Arrêté du 15 mars 2024 relatif à la modification de la signalisation routière

NOR : IOMS2401910A

Objet : modification de diverses dispositions relatives à la signalisation routière.

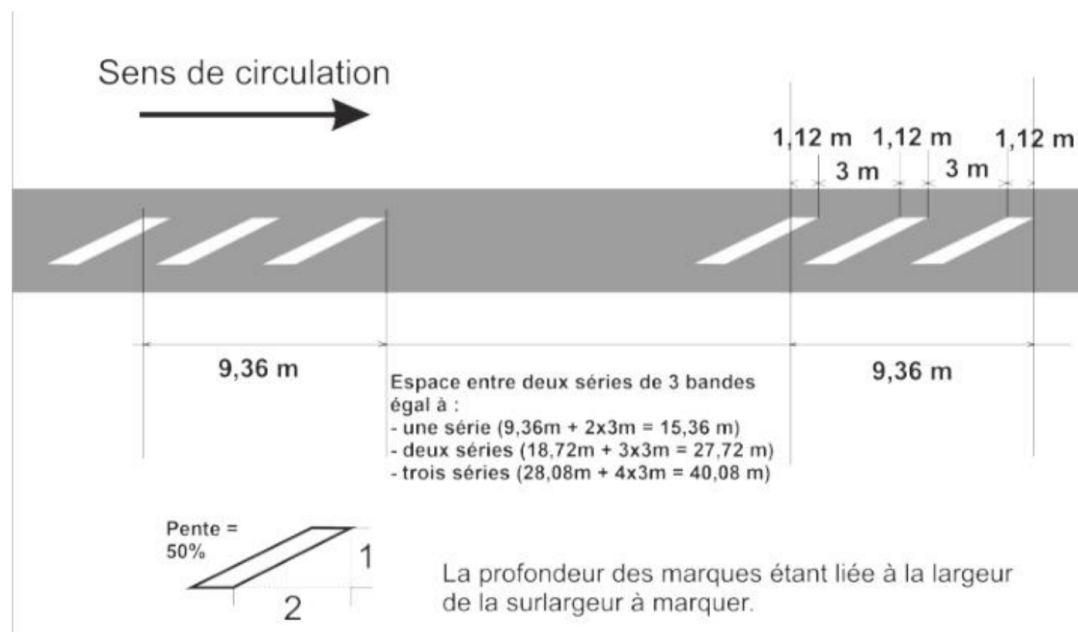
« Art. 118-14. – *Marquage de surlargeur.*

« Sur autoroutes et routes à chaussées séparées et carrefours dénivelés, le marquage des surlargeurs d'accotement supérieures à 50 cm est facultatif. Lorsqu'il est jugé utile, il est implanté sur l'accotement revêtu situé sur le bord droit ou le bord gauche de la chaussée, ou au-delà de la bande d'arrêt d'urgence. Il ne doit pas être implanté sur la bande d'arrêt d'urgence.

« Il est constitué d'une série de trois bandes parallèles de couleur blanche. L'espacement entre deux séries de trois bandes est égal à la largeur d'une, deux ou de trois séries. Sa forme et ses caractéristiques sont représentées sur le schéma ci-dessous.

« D.9. Marquage axial sur route étroites ; »

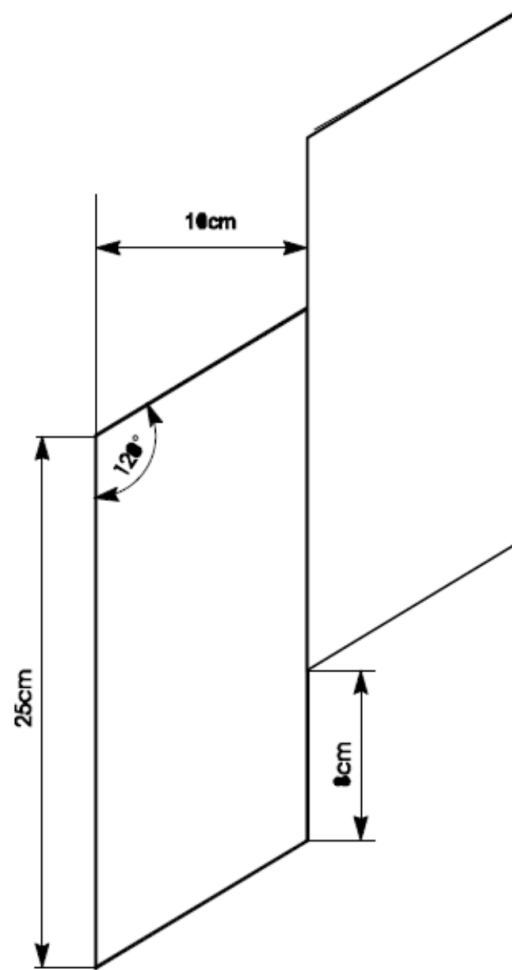
« Art. 118-13. – *Marquage axial sur route étroite.*

« Sur les routes étroites bidirectionnelles situées hors agglomération et dont la largeur de chaussée est inférieure à 5,20 mètres, il est possible de réaliser un marquage axial de guidage rétro réfléchissant et de couleur blanche.

« Les marques axiales de guidage dont le dessin est reproduit en annexe D9 sont placées dans l'axe de la chaussée et leur interdistance est d'une quinzaine de mètres. Cette valeur peut être modulée en fonction de la visibilité, afin qu'au moins deux marques soient vues simultanément.

XC24a

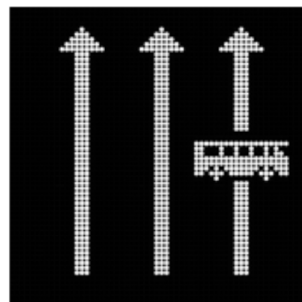
« Signal XC24a. Indication dynamique de voie réservée aux transports en commun. »

b) Dans la liste des « SIGNAUX D'INDICATION ET DE SERVICES », est inséré le signal XC24a ainsi défini :
